**AVIS DE LA MRAE SUR LE PROJET DU PARC ÉOLIEN  
DE LA CHAUSSÉE BRUNEHAUT (16/07/2019)**

**MÉMOIRE EN RÉPONSE PAR LA SOCIÉTÉ  
NOUERGIES (09/08/2019)**

**Avis délibéré de la mission régionale  
d'autorité environnementale  
Hauts-de-France  
sur le projet de parc éolien  
de la société Parc Éolien de la Chaussée Brunehaut  
sur les communes de Blessy et Estrée-Blanche (62)**

n°MRAe 2019-3579

Carte de présentation du projet (source : dossier exploitant du parc éolien de Blessy)

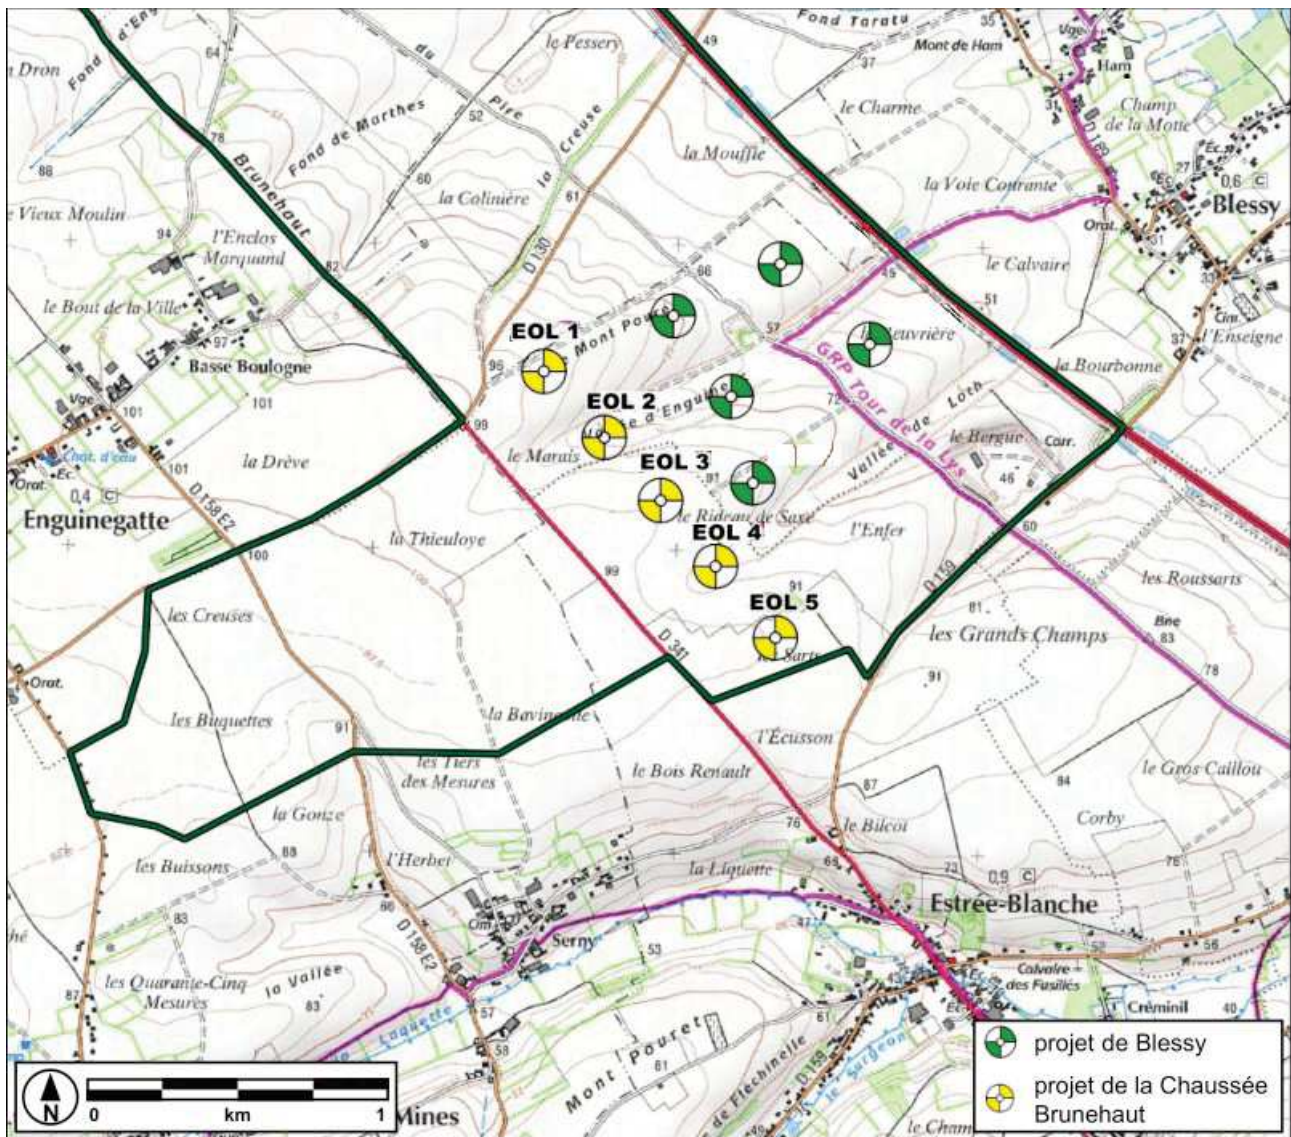
*L'autorité environnementale recommande que l'étude d'impact porte sur les deux projets conjointement et que les deux maîtres d'ouvrage se coordonnent pour minimiser les impacts (routes d'accès et postes de livraison) et avoir un plan d'implantation global cohérent.*

## Photomontage 5.2 : Rue des Prés - Blessy avec la prise en compte du projet d'Intervent

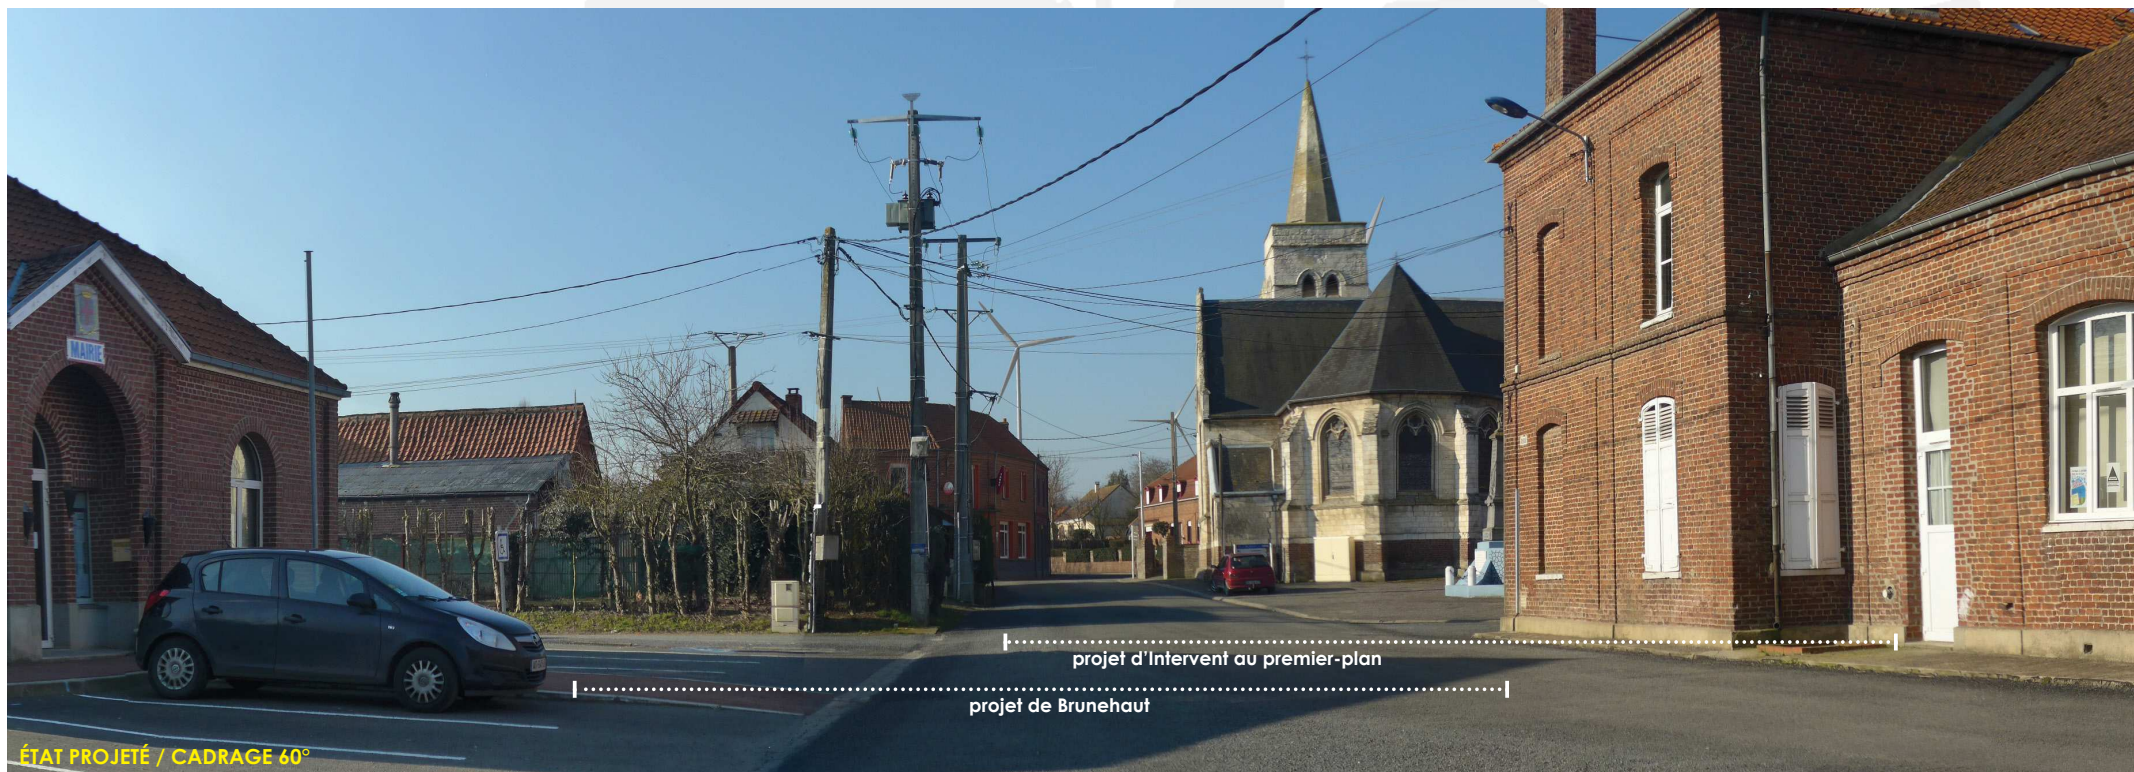
**RAPPORTS AVEC D'AUTRES PARCS ÉOLIENS OU INTERACTIONS AVEC DES ÉLÉMENTS PATRIMONIAUX :** Le projet émerge clairement mais partiellement dans la fenêtre. A noter que la D130 est un axe de desserte de niveau local.

**Depuis ce point de vue, les deux projets émergent comme une polarité compacte en terme d'emprise, mais la différence de hauteurs de machines entre les deux projets affaiblie la lisibilité de l'ensemble.**

**NIVEAU D'IMPACT DU PROJET/ PHÉNOMÈNES DE DENSIFICATION PAR L'ÉOLIEN :** Fort à modéré au regard de la prégnance des éoliennes dans cette fenêtre de sortie de bourg mais du caractère local de la D130. Pas de phénomènes de densification constatés (un seul parc potentiellement visible).

## Photomontage 8 : D341 au sud d'Estrée-Blanche avec la prise en compte du projet d'Intervent

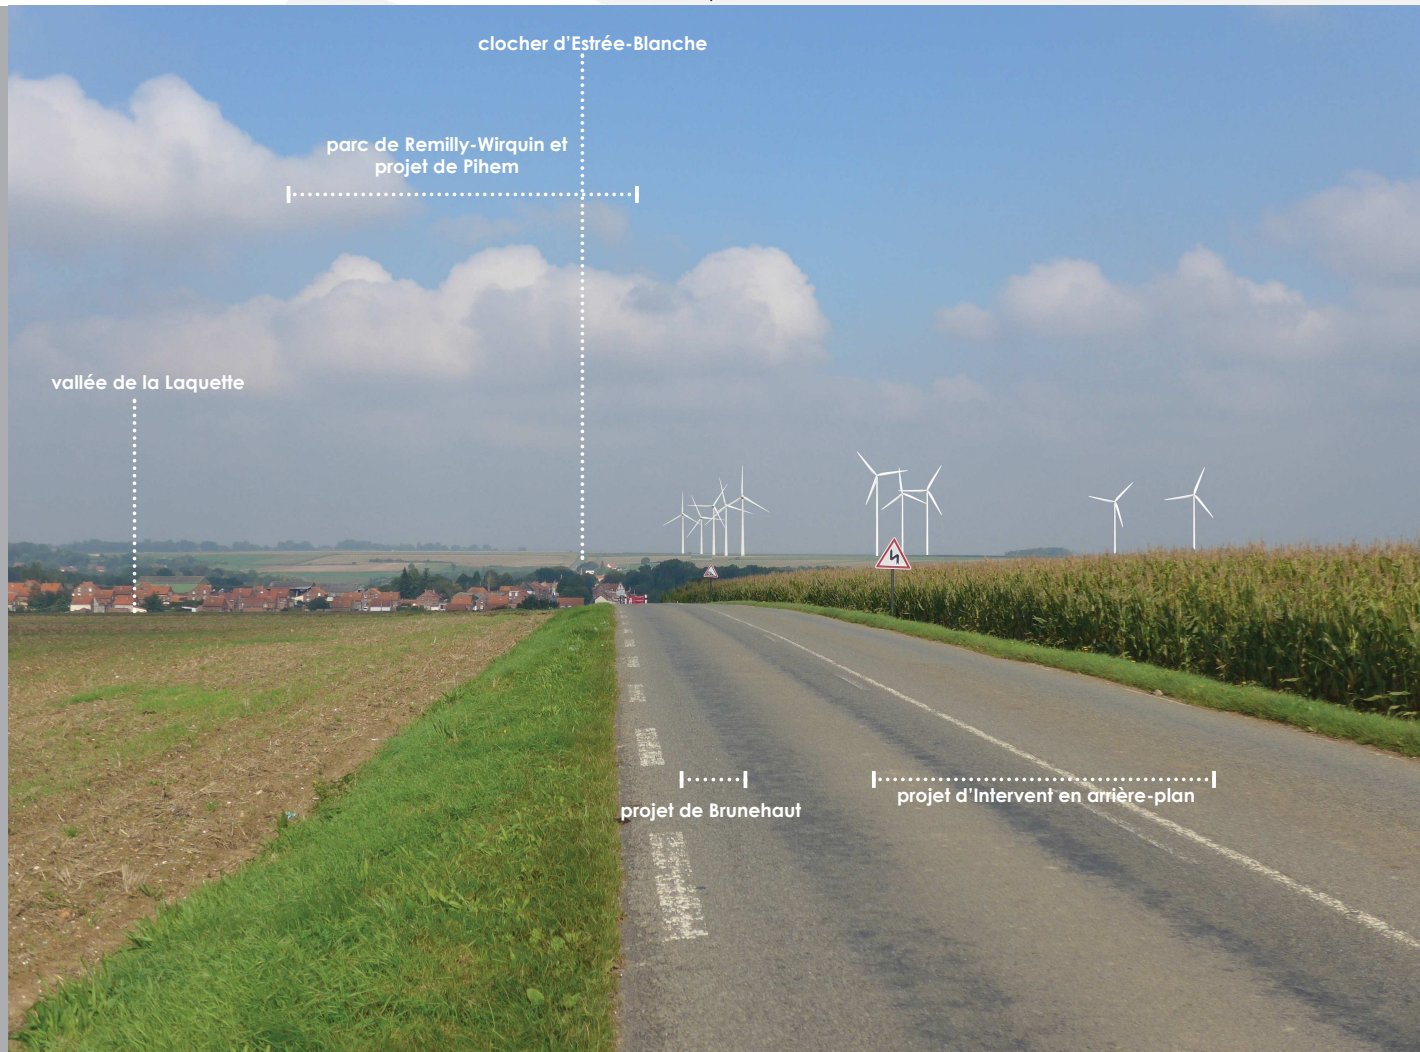
**RAPPORTS AVEC D'AUTRES PARCS ÉOLIENS OU INTERACTIONS AVEC DES ÉLÉMENTS PATRIMONIAUX :** La ligne du projet de Brunehaut est clairement lisible dans l'axe de la RD341. Des covisibilités directes opèrent avec le parc de Remilly-Wirquin en arrière-plan et d'autres sont possibles avec le projet de Pihem. La profondeur de la vallée n'est pas visible depuis ce point de vue, toutefois on peut noter un léger effet de surplomb du projet sur la vallée et les édifices repères qui s'y trouvent (clocher d'Estrée-Blanche).

**Depuis ce point de vue, les deux projets ressortent comme une polarité, la différence de hauteurs est marquée mais avec la distance les notions d'avant-plan et d'arrière-plan sont moins identifiables.**

**NIVEAU D'IMPACT DU PROJET/ PHÉNOMÈNES DE DENSIFICATION PAR L'ÉOLIEN :** Fort à modéré au regard du léger rapport d'échelle défavorable avec la vallée et de la prégnance du projet depuis de la D341. Pas de phénomènes de densification constatés.

# Photomontage 23 : terril d'Auchy-au-Bois avec la prise en compte du projet d'Intervent

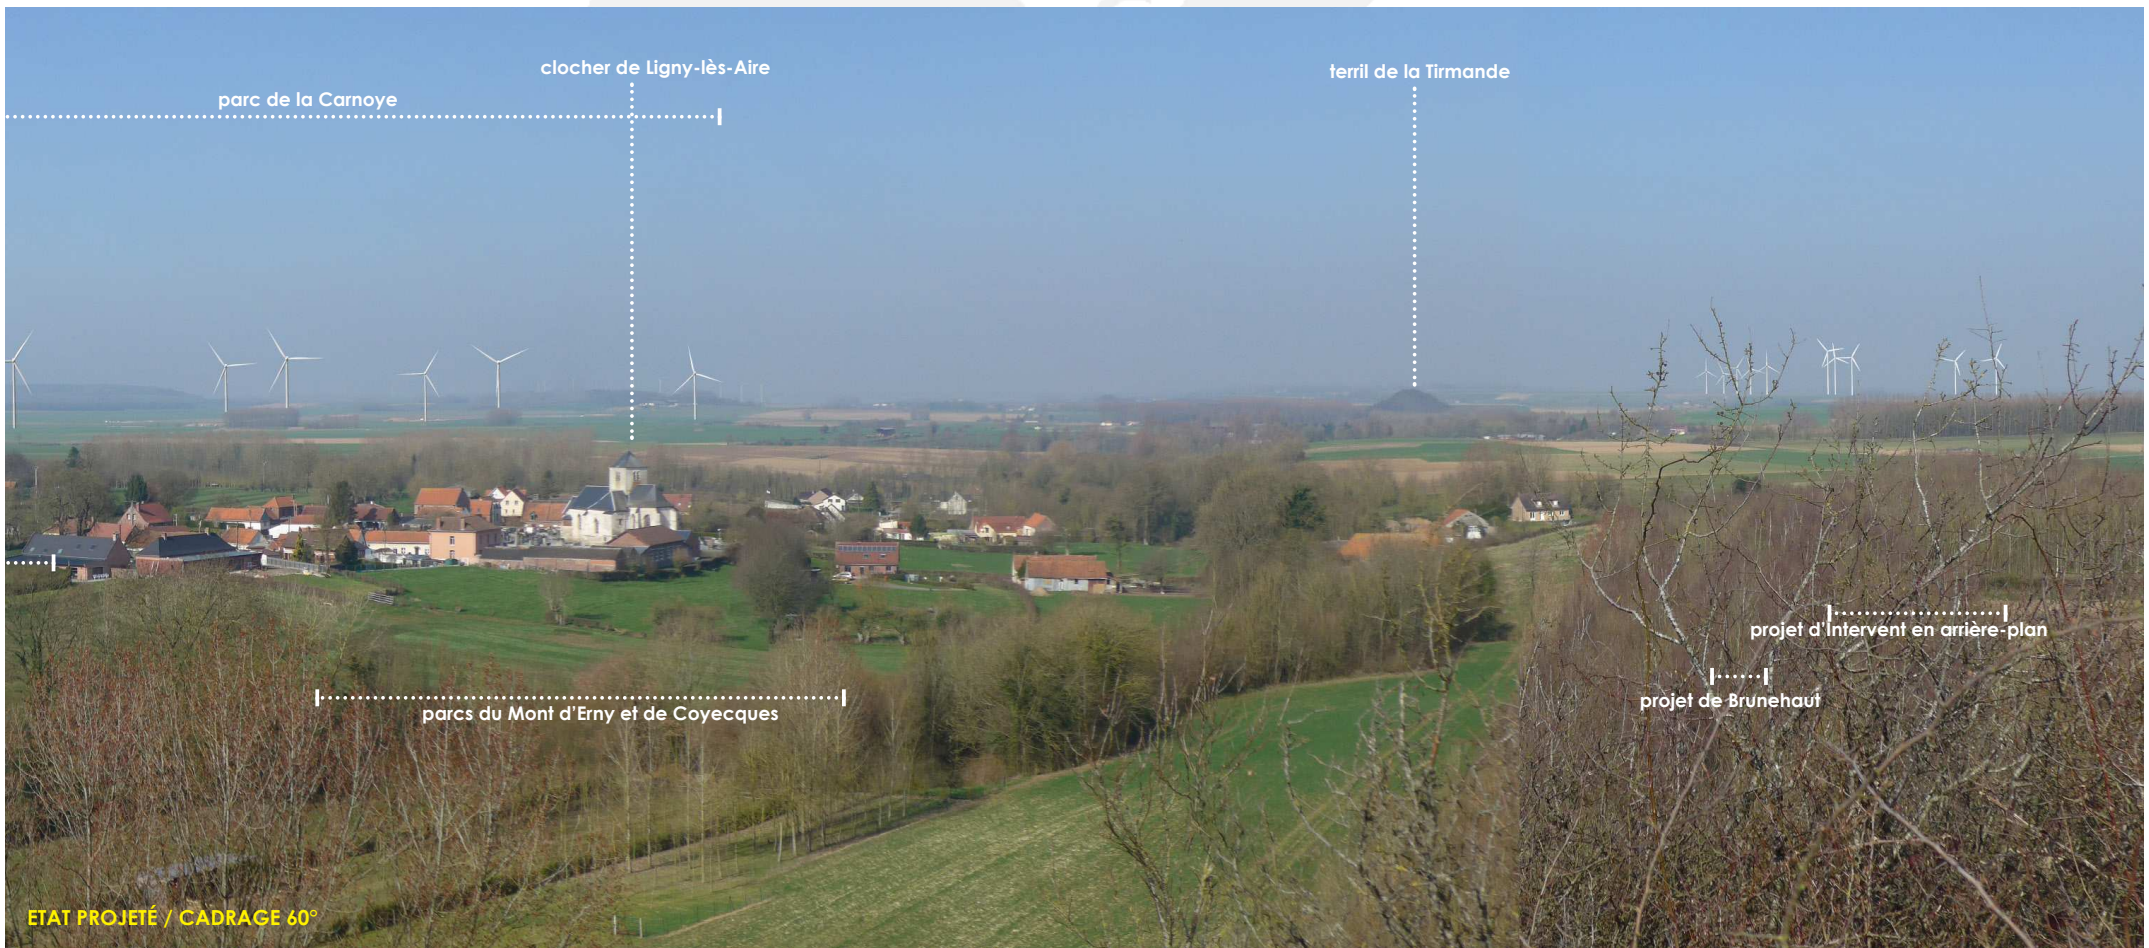
**RAPPORTS AVEC D'AUTRES PARCS ÉOLIENS OU INTERACTIONS AVEC DES ÉLÉMENTS PATRIMONIAUX :** En période hivernale, la ligne du projet de Brunehaut est clairement lisible et s'inscrit dans la respiration paysagère entre les parcs de la Carnoye et le parc de la Motte. Des covisibilités directes opèrent avec ces derniers mais dans une vision dynamique. Des interactions sont notables avec le terril de la Tirmande. Toutefois, on peut noter que ce site Unesco est déjà en prise un paysage éolien préexistant.

**Depuis ce point de vue, les deux projets ressortent comme une polarité, la différence de hauteurs est marquée mais avec la distance les notions d'avant-plan et d'arrière-plan sont moins identifiables.**

**NIVEAU D'IMPACT DU PROJET/ PHÉNOMÈNES DE DENSIFICATION PAR L'ÉOLIEN :** Modéré au regard des interactions avec le patrimoine et la présence du contexte éolien préexistant en avant-plan. Par beau temps, plus de parcs sont visibles (Coyecaques, Mont d'Erny et la Haute Lys), on peut donc dire que des phénomènes de densification s'amorcent et auxquels le projet de Brunehaut participe.
